関原発第504号

工事計画認可申請書の一部補正について

高浜発電所第3号機

工事計画認可申請書の一部補正

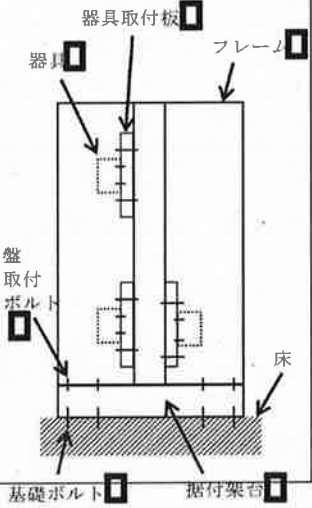
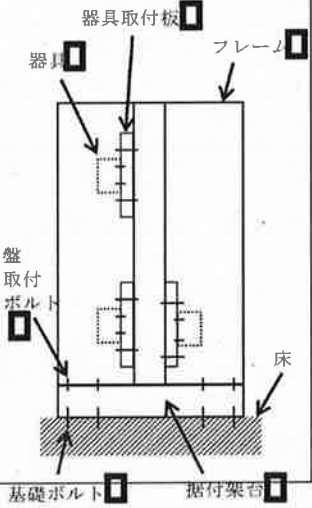
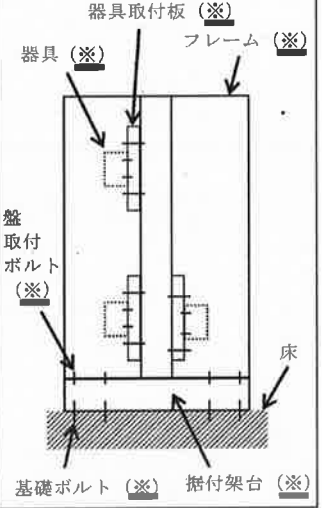
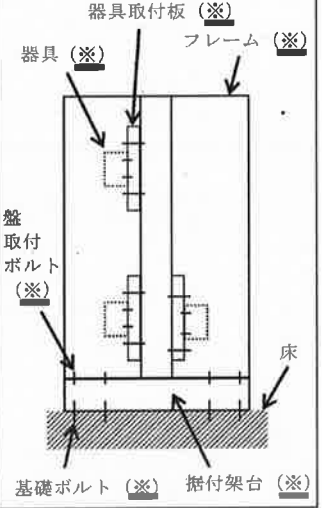
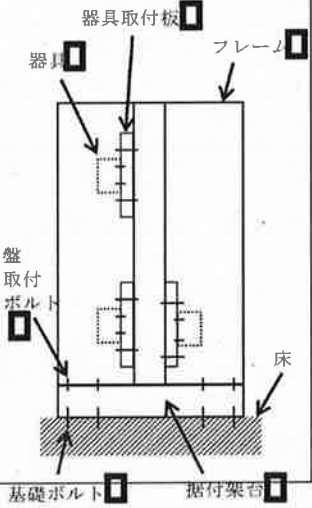
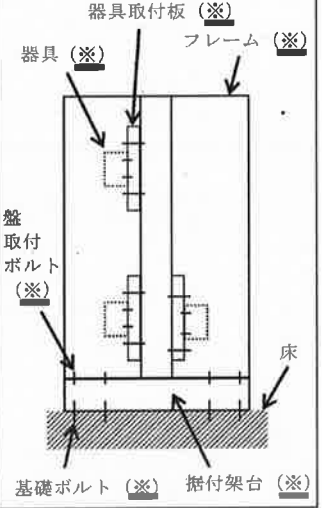
変更前	変更後	備考																								
<p>3.2 設計用地震力</p> <p>3.2.1 動的地震力</p> <p>動的地震力は、重大事故等対処施設の設備分類及び施設区分に応じて、以下の入力地震動に基づき算定する。</p> <p>本工事における動的地震力の水平2方向及び鉛直方向の地震力を組み合わせた影響評価方針は、平成27年8月4日付け原規規発第1508041号にて認可された工事計画の添付資料13-8「水平2方向及び鉛直方向地震力の組合せに関する影響評価方針」によるものとし、その結果は、資料6-6「水平2方向及び鉛直方向地震力の組合せに関する影響評価結果」に示す。</p> <p style="text-align: center;">(重大事故等対処施設)</p> <table border="1" data-bbox="350 888 1130 1350"> <thead> <tr> <th rowspan="2">種別</th> <th rowspan="2">設備分類 施設区分</th> <th rowspan="2">耐震 クラス</th> <th colspan="2">入力地震動 (注1)</th> </tr> <tr> <th>水平地震動</th> <th>鉛直地震動</th> </tr> </thead> <tbody> <tr> <td>機器</td> <td>常設耐震重要重大事故防止設備、常設重大事故緩和設備</td> <td>—</td> <td>設計用床応答曲線 Ss 又は 基準地震動 Ss</td> <td>設計用床応答曲線 Ss 又は 基準地震動 Ss</td> </tr> </tbody> </table> <p>(注1) <u>設計用床応答曲線は</u>、設計用床応答曲線は、令和元年8月7日付け原規規発第1908072号にて認可された工事計画の添付資料11-7「設計用床応答曲線の作成方針」によるものとする。</p> <p style="text-align: center;">- T3-添6-3-3 -</p>	種別	設備分類 施設区分	耐震 クラス	入力地震動 (注1)		水平地震動	鉛直地震動	機器	常設耐震重要重大事故防止設備、常設重大事故緩和設備	—	設計用床応答曲線 Ss 又は 基準地震動 Ss	設計用床応答曲線 Ss 又は 基準地震動 Ss	<p>3.2 設計用地震力</p> <p>3.2.1 動的地震力</p> <p>動的地震力は、重大事故等対処施設の設備分類及び施設区分に応じて、以下の入力地震動に基づき算定する。</p> <p>本工事における動的地震力の水平2方向及び鉛直方向の地震力を組み合わせた影響評価方針は、平成27年8月4日付け原規規発第1508041号にて認可された工事計画の添付資料13-8「水平2方向及び鉛直方向地震力の組合せに関する影響評価方針」によるものとし、その結果は、資料6-6「水平2方向及び鉛直方向地震力の組合せに関する影響評価結果」に示す。</p> <p style="text-align: center;">(重大事故等対処施設)</p> <table border="1" data-bbox="1457 888 2237 1350"> <thead> <tr> <th rowspan="2">種別</th> <th rowspan="2">設備分類 施設区分</th> <th rowspan="2">耐震 クラス</th> <th colspan="2">入力地震動 (注1)</th> </tr> <tr> <th>水平地震動</th> <th>鉛直地震動</th> </tr> </thead> <tbody> <tr> <td>機器</td> <td>常設耐震重要重大事故防止設備、常設重大事故緩和設備</td> <td>—</td> <td>設計用床応答曲線 Ss 又は 基準地震動 Ss</td> <td>設計用床応答曲線 Ss 又は 基準地震動 Ss</td> </tr> </tbody> </table> <p>(注1) <u>設計用床応答曲線は</u>、設計用床応答曲線は、令和元年8月7日付け原規規発第1908072号にて認可された工事計画の添付資料11-7「設計用床応答曲線の作成方針」によるものとする。</p> <p style="text-align: center;">- T3-添6-3-3 -</p>	種別	設備分類 施設区分	耐震 クラス	入力地震動 (注1)		水平地震動	鉛直地震動	機器	常設耐震重要重大事故防止設備、常設重大事故緩和設備	—	設計用床応答曲線 Ss 又は 基準地震動 Ss	設計用床応答曲線 Ss 又は 基準地震動 Ss	<p style="text-align: center;">記載の適正化</p>

機器名称		計画の概要			説明図																	
	主体構造	支持構造																				
蓄電池（3 系統目）	自立型	蓄電池（3 系統目）はフレームにて固定する。フレームは基礎ボルトにて床面に据え付ける。																				
機器名称	計画の概要		説明図																			
	主体構造	支持構造																				
蓄電池（3 系統目）	自立型	蓄電池（3 系統目）はフレームにて固定する。フレームは基礎ボルトにて床面に据え付ける。

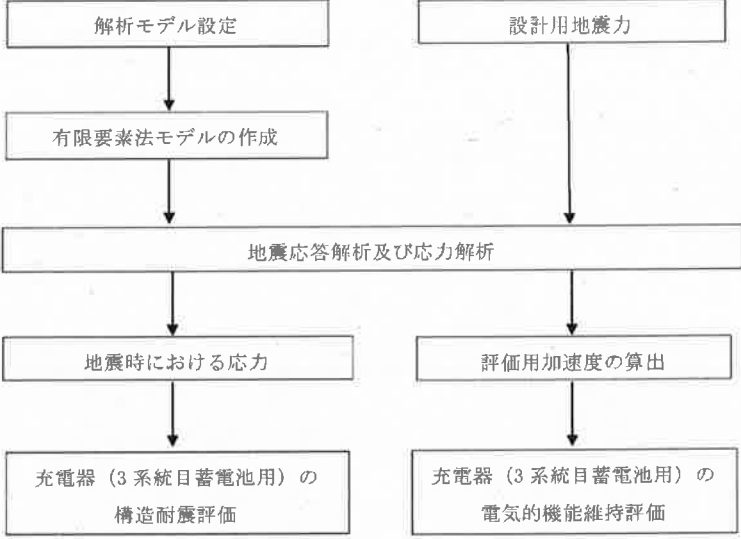
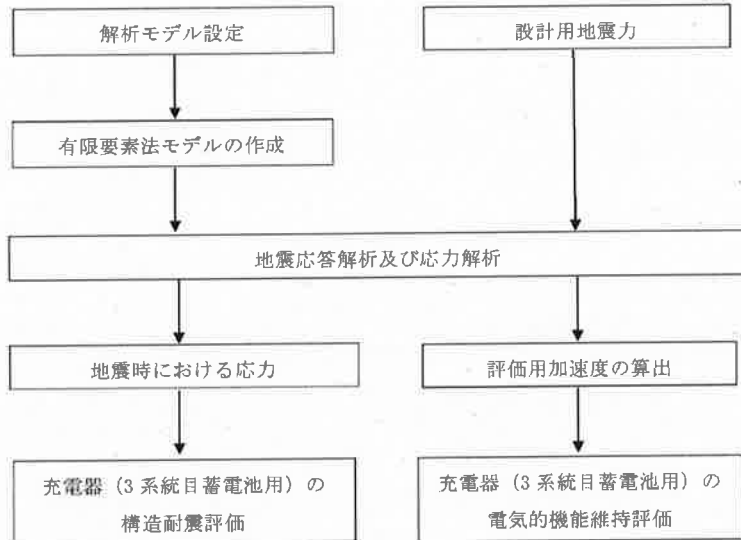
変更前	変更後	備考																				
<p>1. 概要</p> <p>本資料は、資料 6-1「耐震設計の基本方針」にて設定している構造強度及び機能維持の設計方針に基づき、蓄電池（3 系統目）が設計用地震力に対して十分な構造強度及び電気的機能を有していることを説明するものである。その耐震評価は地震応答解析及び応力評価並びに機能維持評価により行う。</p> <p>蓄電池（3 系統目）は、重大事故等対処施設においては重大事故等対処施設に分類される。以下、重大事故等対処施設の分類に応じた耐震評価を示す。</p> <p>2. 基本方針</p> <p>2.1 構造の説明</p> <p>資料 6-1「耐震設計の基本方針」に基づき設計した蓄電池（3 系統目）の構造計画を第 2-1 表に示す。</p> <p>第 2-1 表 蓄電池（3 系統目）の構造計画</p> <table border="1" data-bbox="341 987 1154 1484"> <thead> <tr> <th rowspan="2">機器名称</th> <th colspan="2">計画の概要</th> <th rowspan="2">説明図</th> </tr> <tr> <th>主体構造</th> <th>支持構造</th> </tr> </thead> <tbody> <tr> <td>蓄電池（3 系統目）</td> <td>自立型</td> <td>蓄電池（3 系統目）はフレームにて固定する。フレームは基礎ボルトにて床面に据え付ける。</td> <td>  </td> </tr> </tbody> </table> <p style="text-align: center;">- T3-添6-4-1-1 -</p>	機器名称	計画の概要		説明図	主体構造	支持構造	蓄電池（3 系統目）	自立型	蓄電池（3 系統目）はフレームにて固定する。フレームは基礎ボルトにて床面に据え付ける。		<p>1. 概要</p> <p>本資料は、資料 6-1「耐震設計の基本方針」にて設定している構造強度及び機能維持の設計方針に基づき、蓄電池（3 系統目）が設計用地震力に対して十分な構造強度及び電気的機能を有していることを説明するものである。その耐震評価は地震応答解析及び応力評価並びに機能維持評価により行う。</p> <p>蓄電池（3 系統目）は、重大事故等対処施設においては重大事故等対処施設に分類される。以下、重大事故等対処施設の分類に応じた耐震評価を示す。</p> <p>2. 基本方針</p> <p>2.1 構造の説明</p> <p>資料 6-1「耐震設計の基本方針」に基づき設計した蓄電池（3 系統目）の構造計画を第 2-1 表に示す。</p> <p>第 2-1 表 蓄電池（3 系統目）の構造計画</p> <table border="1" data-bbox="1448 978 2261 1476"> <thead> <tr> <th rowspan="2">機器名称</th> <th colspan="2">計画の概要</th> <th rowspan="2">説明図</th> </tr> <tr> <th>主体構造</th> <th>支持構造</th> </tr> </thead> <tbody> <tr> <td>蓄電池（3 系統目）</td> <td>自立型</td> <td>蓄電池（3 系統目）はフレームにて固定する。フレームは基礎ボルトにて床面に据え付ける。</td> <td>  </td> </tr> </tbody> </table> <p style="text-align: center;">- T3-添6-4-1-1 -</p>	機器名称	計画の概要		説明図	主体構造	支持構造	蓄電池（3 系統目）	自立型	蓄電池（3 系統目）はフレームにて固定する。フレームは基礎ボルトにて床面に据え付ける。		<p style="text-align: center;">記載の充実</p>

4.3.2 荷重の組合せ及び許容応力
 その他支持構造物（重大事故等対処施設）

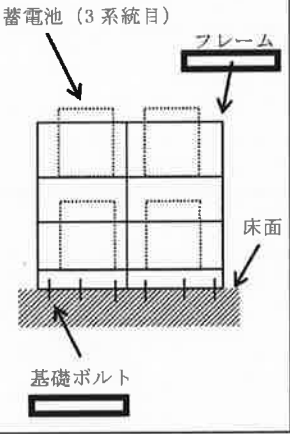
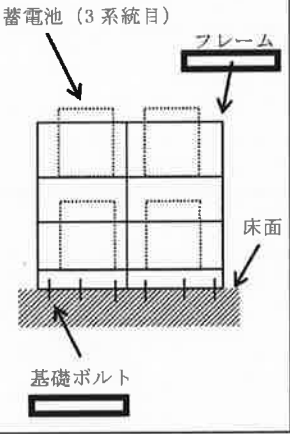
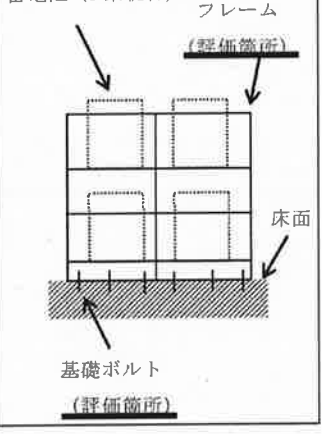
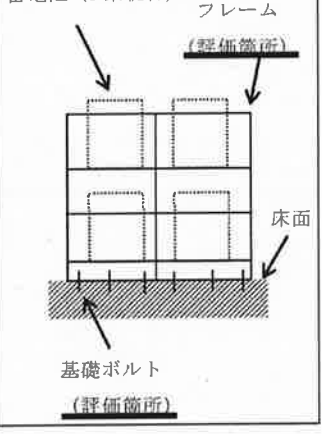
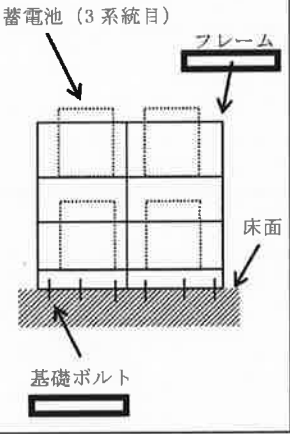
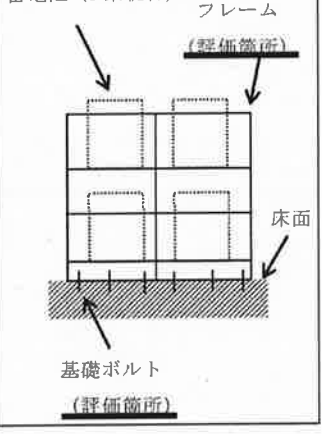
変更前	変更後	備考																																				
<p>4.2.2 動的地震力</p> <p>動的地震力は、重大事故等対処施設の設備分類及び施設区分に応じて、以下の入力地震動に基づき算定する。</p> <p>本工事における動的地震力の水平2方向及び鉛直方向の地震力を組み合わせた影響評価方針は、平成27年8月4日付け原規規発第1508041号にて認可された工事計画の資料3-8「水平2方向及び鉛直方向地震力の組合せに関する影響評価方針」によるものとする。申請対象の蓄電池及び電気盤は、応答軸の方向が明確であり、水平各方向を包絡した床応答曲線を用いて評価を実施しているため、水平2方向及び鉛直方向地震力の増分による耐震性への影響の懸念される部位はないという結果は地震動によらないことから、資料6-6「水平2方向及び鉛直方向地震力の組合せに関する影響評価結果」から変更はない。</p> <p style="text-align: center;">(重大事故等対処施設)</p> <table border="1" data-bbox="329 957 1154 1381"> <thead> <tr> <th rowspan="2">種別</th> <th rowspan="2">設備分類 施設区分</th> <th rowspan="2">(注1) 耐震 クラス</th> <th colspan="2">入力地震動 (注2)</th> </tr> <tr> <th>水平地震動</th> <th>鉛直地震動</th> </tr> </thead> <tbody> <tr> <td rowspan="4">機器</td> <td rowspan="4">常設耐震重要重大事故防止設備、常設重大事故緩和設備</td> <td rowspan="4">S</td> <td>設計用床応答曲線 Sd</td> <td>設計用床応答曲線 Sd</td> </tr> <tr> <td>又は 弾性設計用地震動 Sd</td> <td>又は 弾性設計用地震動 Sd</td> </tr> <tr> <td>設計用床応答曲線 Ss</td> <td>設計用床応答曲線 Ss</td> </tr> <tr> <td>又は 基準地震動 Ss</td> <td>又は 基準地震動 Ss</td> </tr> </tbody> </table> <p>(注1) 常設重大事故防止設備の代替する機能を有する設計基準事故対処設備が属する耐震重要度分類のクラス また、常設重大事故緩和設備については、当該クラスをSと表記する。</p> <p>(注2) 設計用床応答曲線は、令和元年8月7日付け原規規発第1908072号にて認可された工事計画の資料11-7「設計用床応答曲線の作成方針」によるものとする。</p> <p style="text-align: center;">- T3-別添2-1-5 -</p>	種別	設備分類 施設区分	(注1) 耐震 クラス	入力地震動 (注2)		水平地震動	鉛直地震動	機器	常設耐震重要重大事故防止設備、常設重大事故緩和設備	S	設計用床応答曲線 Sd	設計用床応答曲線 Sd	又は 弾性設計用地震動 Sd	又は 弾性設計用地震動 Sd	設計用床応答曲線 Ss	設計用床応答曲線 Ss	又は 基準地震動 Ss	又は 基準地震動 Ss	<p>4.2.2 動的地震力</p> <p>動的地震力は、重大事故等対処施設の設備分類及び施設区分に応じて、以下の入力地震動に基づき算定する。</p> <p>本工事における動的地震力の水平2方向及び鉛直方向の地震力を組み合わせた影響評価方針は、平成27年8月4日付け原規規発第1508041号にて認可された工事計画の資料13-8「水平2方向及び鉛直方向地震力の組合せに関する影響評価方針」によるものとする。申請対象の蓄電池及び電気盤は、応答軸の方向が明確であり、水平各方向を包絡した床応答曲線を用いて評価を実施しているため、水平2方向及び鉛直方向地震力の増分による耐震性への影響の懸念される部位はないという結果は地震動によらないことから、資料6-6「水平2方向及び鉛直方向地震力の組合せに関する影響評価結果」から変更はない。</p> <p style="text-align: center;">(重大事故等対処施設)</p> <table border="1" data-bbox="1436 949 2261 1373"> <thead> <tr> <th rowspan="2">種別</th> <th rowspan="2">設備分類 施設区分</th> <th rowspan="2">(注1) 耐震 クラス</th> <th colspan="2">入力地震動 (注2)</th> </tr> <tr> <th>水平地震動</th> <th>鉛直地震動</th> </tr> </thead> <tbody> <tr> <td rowspan="4">機器</td> <td rowspan="4">常設耐震重要重大事故防止設備、常設重大事故緩和設備</td> <td rowspan="4">S</td> <td>設計用床応答曲線 Sd</td> <td>設計用床応答曲線 Sd</td> </tr> <tr> <td>又は 弾性設計用地震動 Sd</td> <td>又は 弾性設計用地震動 Sd</td> </tr> <tr> <td>設計用床応答曲線 Ss</td> <td>設計用床応答曲線 Ss</td> </tr> <tr> <td>又は 基準地震動 Ss</td> <td>又は 基準地震動 Ss</td> </tr> </tbody> </table> <p>(注1) 常設重大事故防止設備の代替する機能を有する設計基準事故対処設備が属する耐震重要度分類のクラス また、常設重大事故緩和設備については、当該クラスをSと表記する。</p> <p>(注2) 設計用床応答曲線は、令和元年8月7日付け原規規発第1908072号にて認可された工事計画の資料11-7「設計用床応答曲線の作成方針」によるものとする。</p> <p style="text-align: center;">- T3-別添2-1-5 -</p>	種別	設備分類 施設区分	(注1) 耐震 クラス	入力地震動 (注2)		水平地震動	鉛直地震動	機器	常設耐震重要重大事故防止設備、常設重大事故緩和設備	S	設計用床応答曲線 Sd	設計用床応答曲線 Sd	又は 弾性設計用地震動 Sd	又は 弾性設計用地震動 Sd	設計用床応答曲線 Ss	設計用床応答曲線 Ss	又は 基準地震動 Ss	又は 基準地震動 Ss	<p style="text-align: center;">記載の適正化</p>

第4-1表 荷重の組合せ及び許容応力状態（重大事故等対処施設）

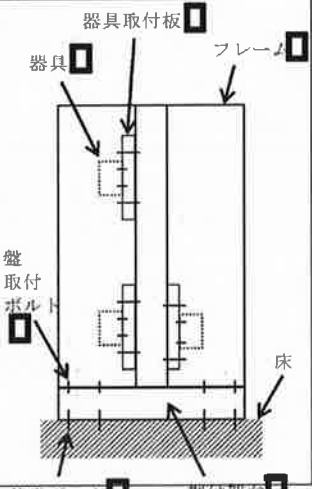
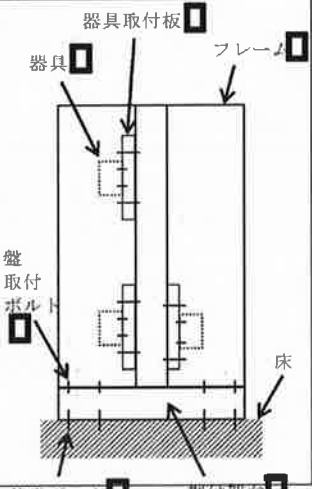
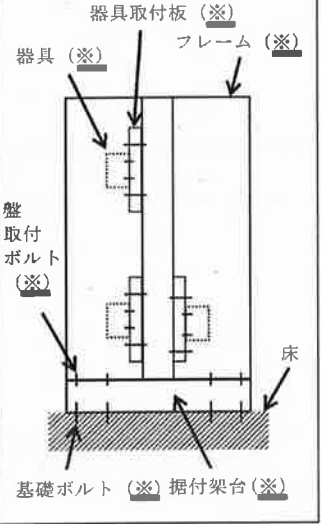
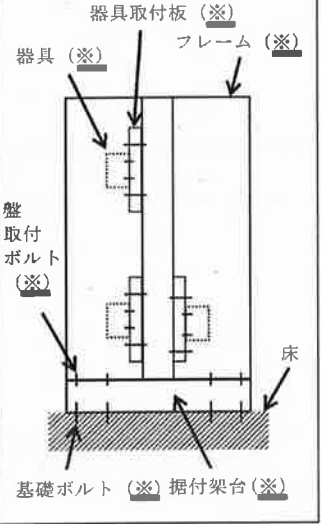
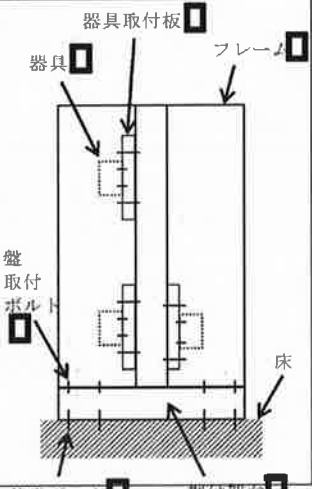
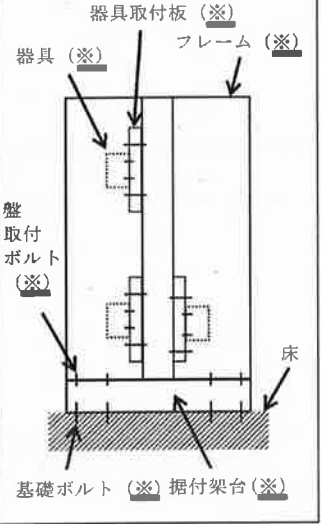
変更前	変更後	備考																				
<p>1. 概要</p> <p>本資料は、別添2-1「特に高い信頼性を有する所内常設直流電源設備（3系統目）の耐震設計の基本方針」にて設定している構造強度及び機能維持の設計方針に基づき、蓄電池（3系統目）が設計用地震力に対して十分な構造強度及び電気的機能を有していることを説明するものである。その耐震評価は地震応答解析及び応力評価並びに機能維持評価により行う。</p> <p>蓄電池（3系統目）は、重大事故等対処施設においては重大事故等対処施設に分類される。</p> <p>以下、重大事故等対処施設の分類に応じた耐震評価を示す。</p> <p>2. 基本方針</p> <p>2.1 構造の説明</p> <p>別添2-1「特に高い信頼性を有する所内常設直流電源設備（3系統目）の耐震設計の基本方針」に基づき設計した蓄電池（3系統目）の構造計画を第2-1表に示す。</p> <p>第2-1表 蓄電池（3系統目）の構造計画</p> <table border="1" data-bbox="341 987 1154 1486"> <thead> <tr> <th rowspan="2">機器名称</th> <th colspan="2">計画の概要</th> <th rowspan="2">説明図</th> </tr> <tr> <th>主体構造</th> <th>支持構造</th> </tr> </thead> <tbody> <tr> <td>蓄電池（3系統目）</td> <td>自立型</td> <td>蓄電池（3系統目）はフレームにて固定する。フレームは基礎ボルトにて床面に据え付ける。</td> <td>  </td> </tr> </tbody> </table> <p style="text-align: center;">- T3-別添2-2-1-1 -</p>	機器名称	計画の概要		説明図	主体構造	支持構造	蓄電池（3系統目）	自立型	蓄電池（3系統目）はフレームにて固定する。フレームは基礎ボルトにて床面に据え付ける。		<p>1. 概要</p> <p>本資料は、別添2-1「特に高い信頼性を有する所内常設直流電源設備（3系統目）の耐震設計の基本方針」にて設定している構造強度及び機能維持の設計方針に基づき、蓄電池（3系統目）が設計用地震力に対して十分な構造強度及び電気的機能を有していることを説明するものである。その耐震評価は地震応答解析及び応力評価並びに機能維持評価により行う。</p> <p>蓄電池（3系統目）は、重大事故等対処施設においては重大事故等対処施設に分類される。</p> <p>以下、重大事故等対処施設の分類に応じた耐震評価を示す。</p> <p>2. 基本方針</p> <p>2.1 構造の説明</p> <p>別添2-1「特に高い信頼性を有する所内常設直流電源設備（3系統目）の耐震設計の基本方針」に基づき設計した蓄電池（3系統目）の構造計画を第2-1表に示す。</p> <p>第2-1表 蓄電池（3系統目）の構造計画</p> <table border="1" data-bbox="1448 982 2261 1486"> <thead> <tr> <th rowspan="2">機器名称</th> <th colspan="2">計画の概要</th> <th rowspan="2">説明図</th> </tr> <tr> <th>主体構造</th> <th>支持構造</th> </tr> </thead> <tbody> <tr> <td>蓄電池（3系統目）</td> <td>自立型</td> <td>蓄電池（3系統目）はフレームにて固定する。フレームは基礎ボルトにて床面に据え付ける。</td> <td>  </td> </tr> </tbody> </table> <p style="text-align: center;">- T3-別添2-2-1-1 -</p>	機器名称	計画の概要		説明図	主体構造	支持構造	蓄電池（3系統目）	自立型	蓄電池（3系統目）はフレームにて固定する。フレームは基礎ボルトにて床面に据え付ける。		<p style="text-align: center;">記載の充実</p>
